<b>CONCEPTO TÉCNICO SOBRE NECESIDAD DE ESTUDIOS DETALLADOS DE AMENAZA Y RIESGO POR FENOMENOS DE REMOCIÓN EN MASA DENTRO DEL TRÁMITE DE LICENCIA URBANÍSTICA</b>	Código:	GPR-FT-10
		Versión:	04
		Fecha de revisión:	21/06/2011

1.1 CONCEPTO TÉCNICO No. CT:	CT-6441
1.2 ÁREA:	Técnica y de Gestión
1.3 COORDINACIÓN:	Investigación y Desarrollo
1.4 REFERENCIA CRUZADA RADICADO FOPAE:	2012ER156
1.5 RESPUESTA OFICIAL No.	RO-55132

2.1 SOLICITANTE:	CURADURÍA URBANA No. 5
2.2 PROYECTO:	AK 7 No. 163 A 36
2.3 LOCALIDAD:	1. Usaquén
2.4 UPZ:	11. San Cristóbal Norte
2.5 BARRIO O SECTOR CATASTRAL:	Bosque de Pinos
2.6 DIRECCIÓN:	Avenida Carrera 7 No. 163 A - 36
2.7 CHIP:	AAA0108JZHK
2.8 MANZANA CATASTRAL:	02
2.9 PREDIO CATASTRAL:	03
2.10 ÁREA (Ha):	0.0104 (*)
2.11 FECHA DE VISITA: FECHA DE EMISIÓN:	Marzo 21 de 2012 Abril 27 de 2012

Figura 1. Localización general del proyecto ubicado en la Avenida Carrera 7 No. 163 A - 36 en el Plano Normativo de Amenaza por Remoción en Masa del POT (Decreto 190 de 2004).

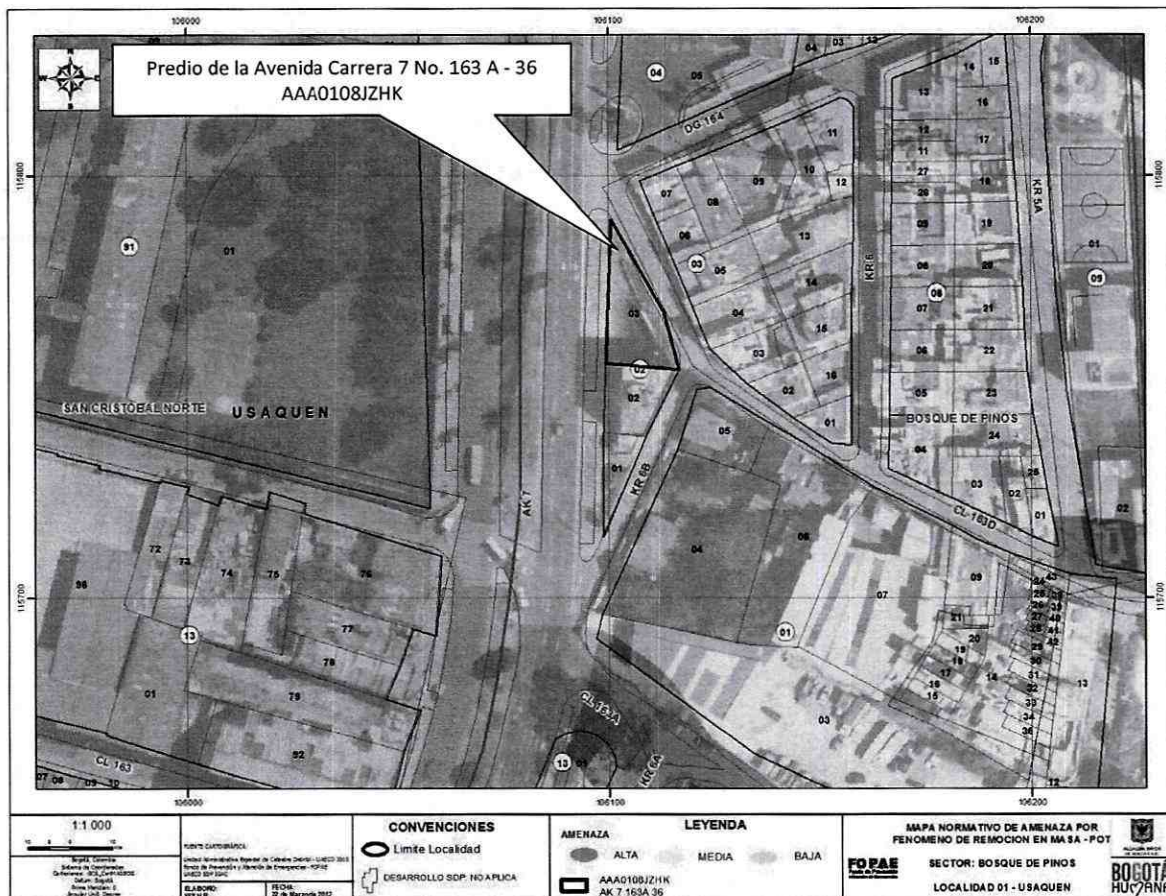
Conforme con el plano normativo de "Amenaza por Remoción en Masa" del Plan de Ordenamiento Territorial de Bogotá - POT, el sector del proyecto ubicado en la Avenida Carrera 7 No. 163 A - 36 de la Localidad de Usaquén, se encuentra en una zona de AMENAZA MEDIA por procesos de remoción en masa (Figura 1).

Fotografía No. 1. Predio en donde se desarrollará el proyecto, ubicado en la Avenida Carrera 7 No. 163 A - 36 de la Localidad de Usaquén.

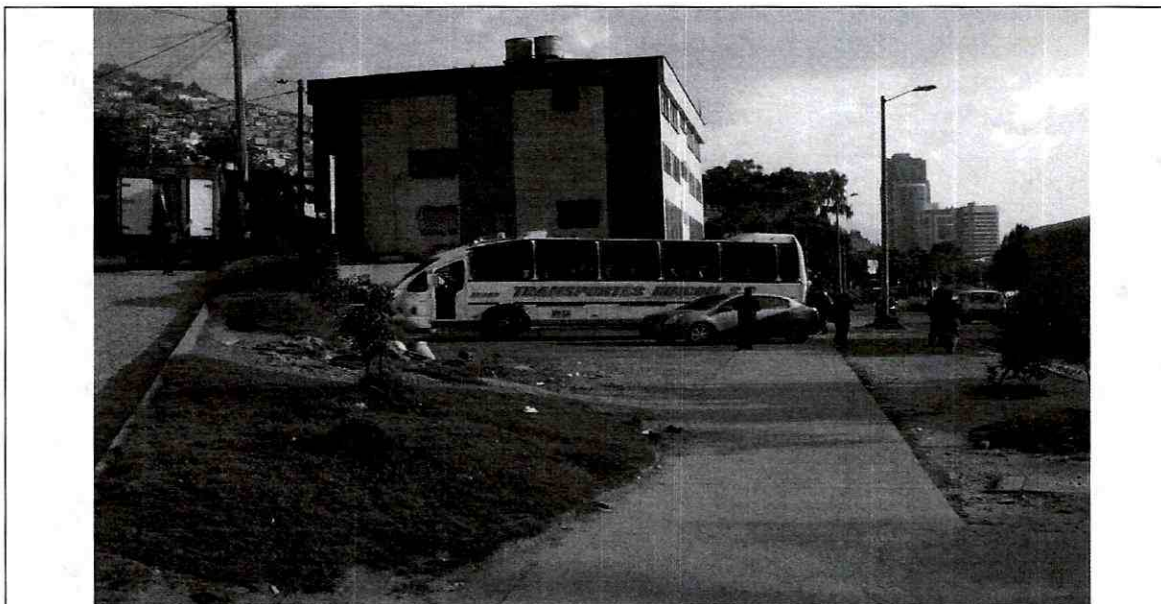
lluvias y aguas residuales. En el sector se encuentran edificaciones de hasta cuatro (4) pisos de altura (Fotografías No. 1 y No. 2).

En el momento de la visita técnica en el predio de la Avenida Carrera 7 No. 163 A - 36, de la Localidad de Usaquén, no se encontró ninguna edificación construida. Por otra parte no se evidencia afectación por procesos de remoción en masa activos, ni de carácter local, ni de carácter general en las zonas aledañas al predio evaluado, que son en general zonas de pendiente media a baja.

Fotografía No. 2. Vista de la Carrera 6B entre la Calles 163A y la Calle 163D, se evidencia un sector consolidado.

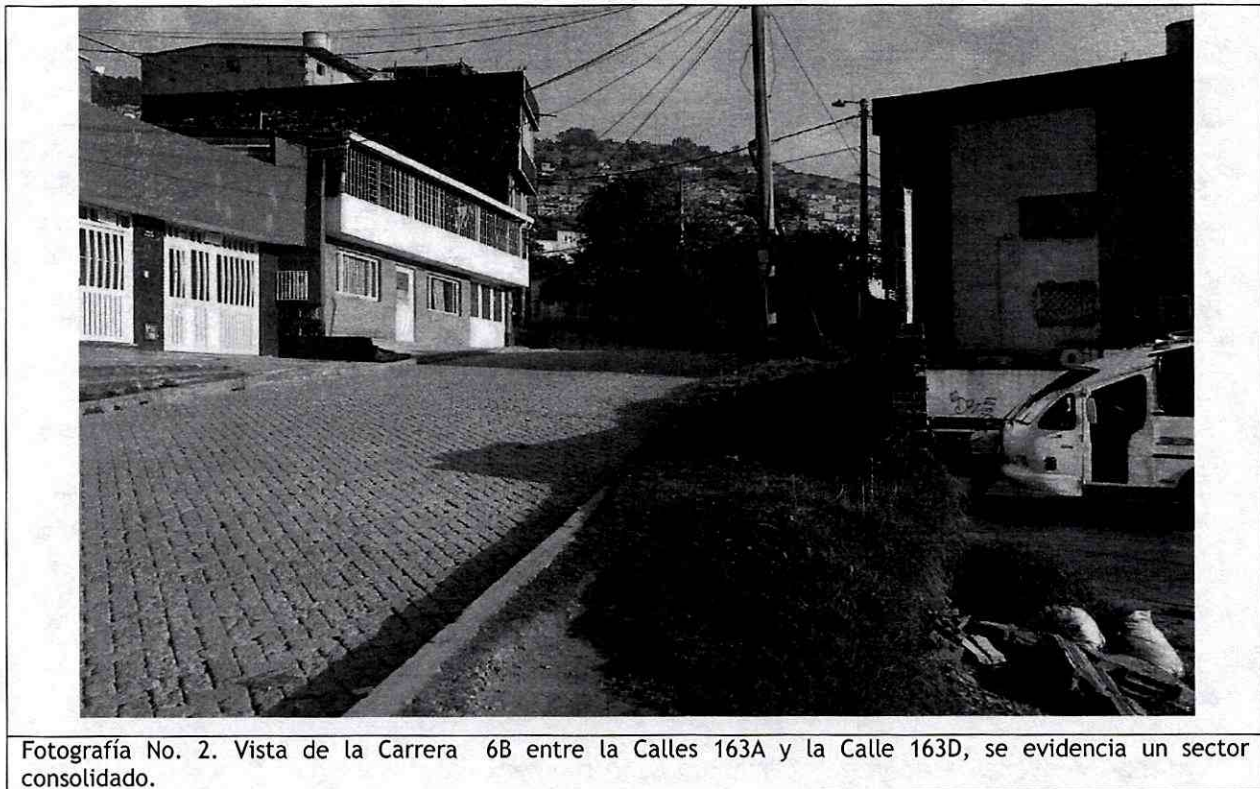
En el momento de la verificación de campo realizada a la zona del proyecto ubicado en los predios de la Avenida Carrera 7 No. 163 A - 36, de la Localidad de Usaquén, no se evidenciaron procesos activos de inestabilidad que involucren el área del proyecto. Dadas las características del predio se recomienda que se adelante en los estudios geotécnicos pertinentes, además de una adecuada caracterización física y mecánica de los materiales, la formulación de medidas y recomendaciones apropiadas que permitan garantizar en todo momento taludes de excavación estables y obras de contención seguras y confiables, ofreciendo no solo condiciones de estabilidad para el proyecto sino también para las edificaciones e infraestructuras aledañas.
